玄海原子力発電所 1号炉審査資料	
資料番号	本文六-2 改1
提出年月日	令和5年2月13日

## 玄海原子力発電所 1号炉

### 使用済燃料の冷却に係る 性能維持施設の変更について

令和5年2月  
九州電力株式会社

第1図 使用済燃料冷却に係る設備の性能維持施設の範囲

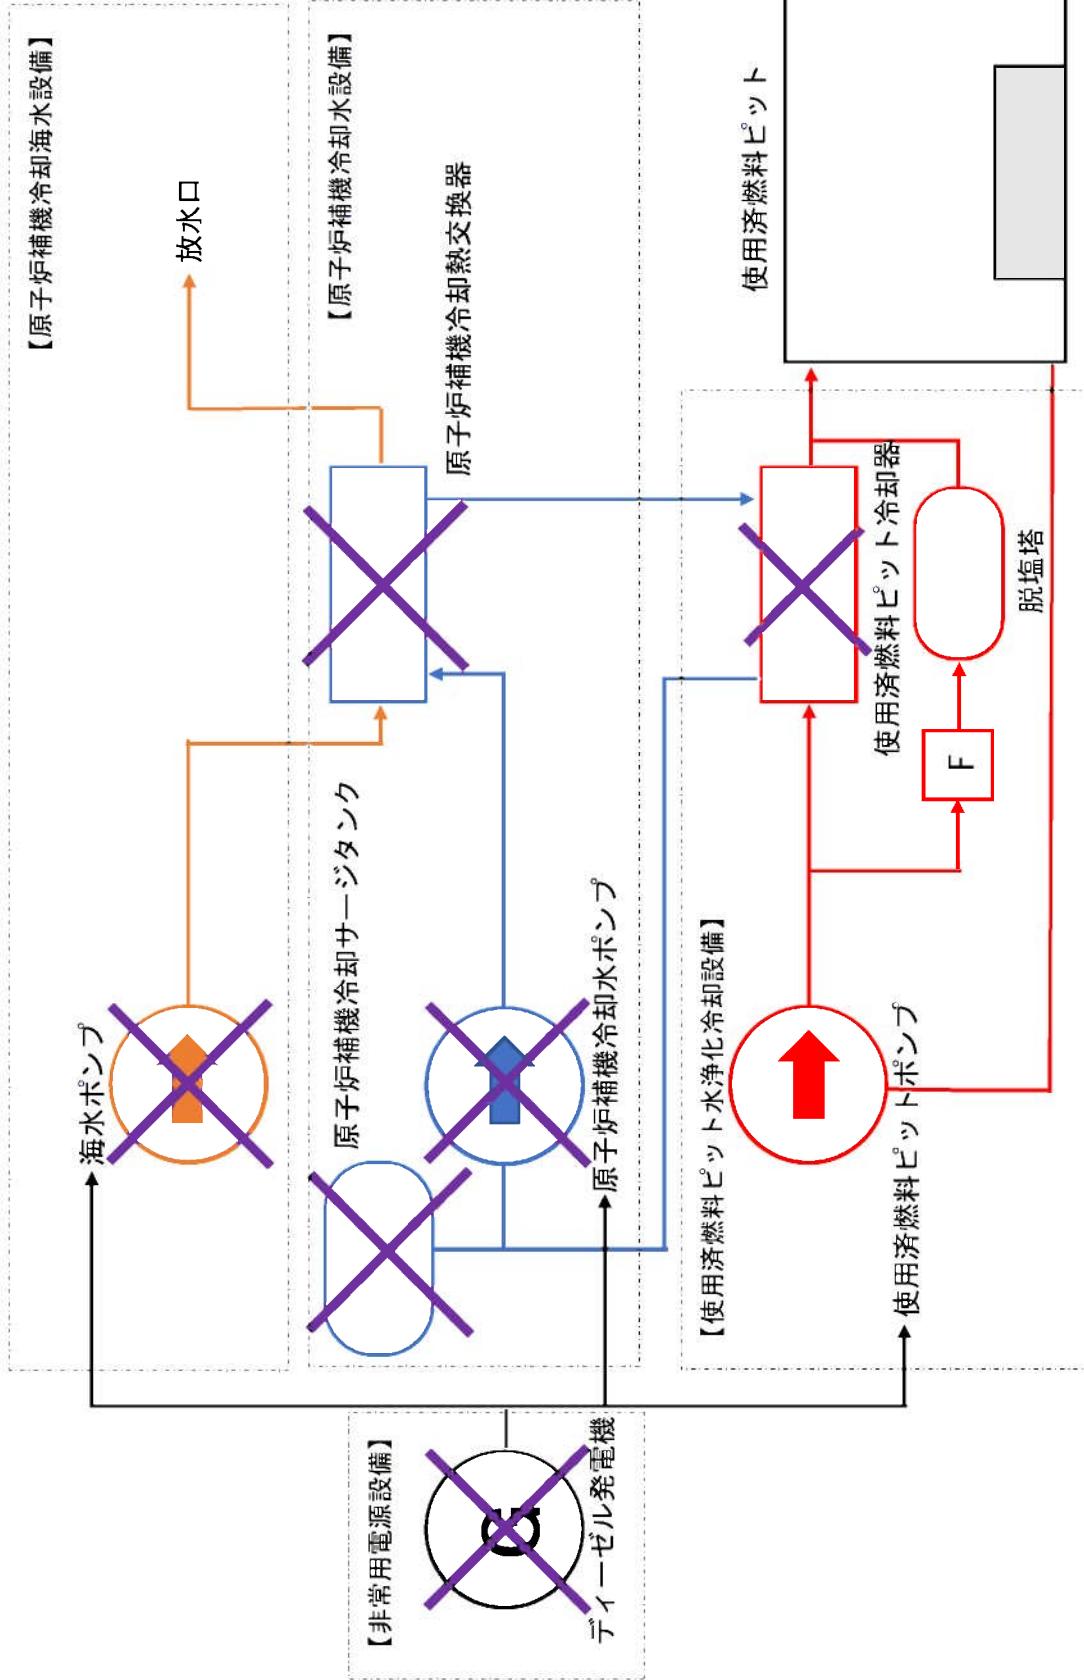
今回、使用済燃料ピット水の冷却が不要となることから、本要求事項に基づく冷却機能を有する性能維持施設は不要となる。

以上の整理に基づき、変更後の性能維持施設の範囲を、第1図に示す。

× : 性能維持施設から除外する設備

機能	性能維持施設
冷却機能	<u>原子炉補機冷却水設備（原子炉補機冷却熱交換器、原子炉補機冷却水ポンプ、原子炉補機冷却サージタンク）</u> <u>原子炉補機冷却海水設備（海水ポンプ）</u>

機能	性能維持施設
削除	削除
